# Agence d'évaluation d'impact du Canada

L'ANALYSE DU CHANGEMENT PROPOSÉ PAR MARATHON GOLD AU PROJET  
AURIFÈRE DE VALENTINE (TOUR DE TÉLÉCOMMUNICATIONS)

MAI 2023

FIGURE 1 Emplacement de la tour de télécommunications

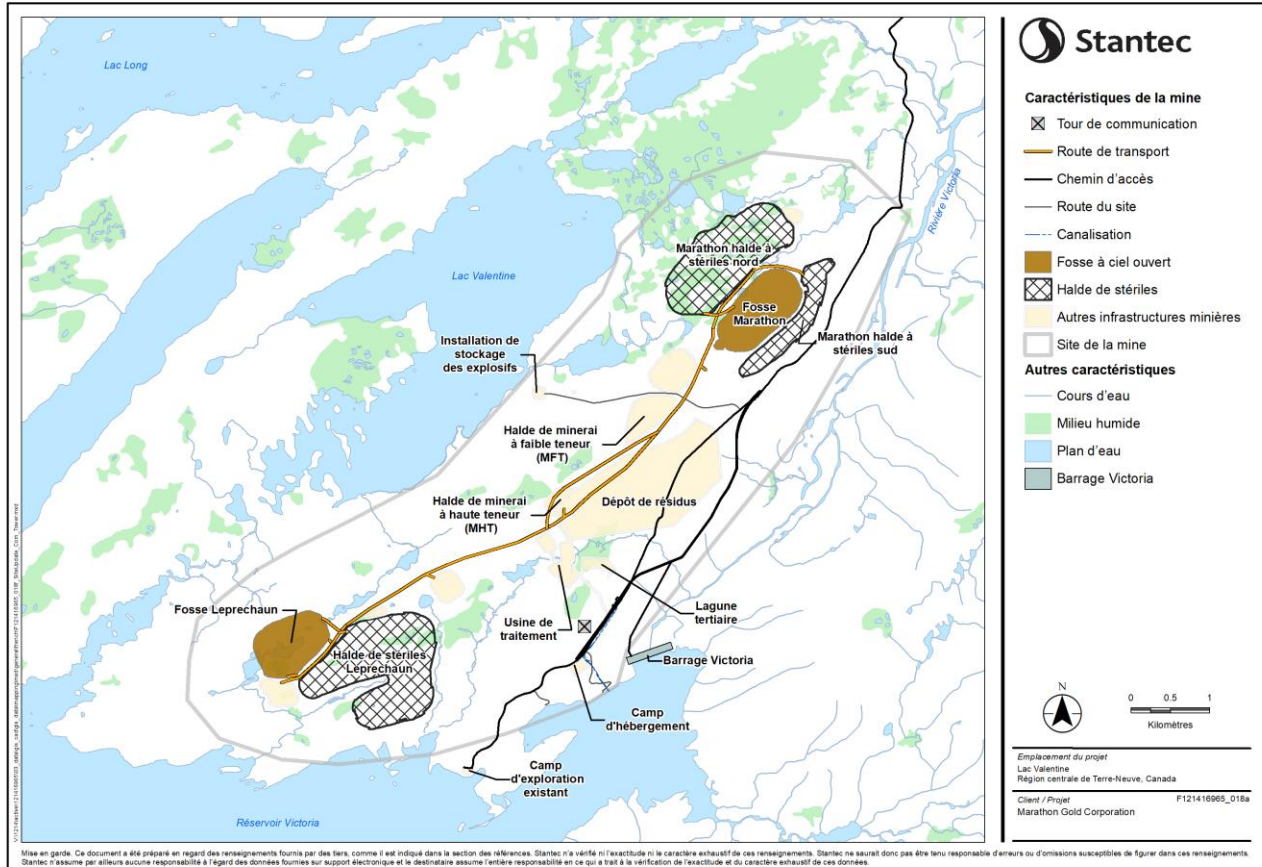
La modification proposée au projet implique la construction d'une tour de télécommunications de 138 mètres, ainsi que d'une route d'accès d'environ 200 mètres, au nord du site du camp d'hébergement (voir figure 1), dans la zone du projet évalué dans l'étude d'impact environnemental (EIE). La route d'accès à la tour est proposée pour les besoins de la construction et de l'entretien de la tour et partira de la route d'accès existante au camp d'exploration.
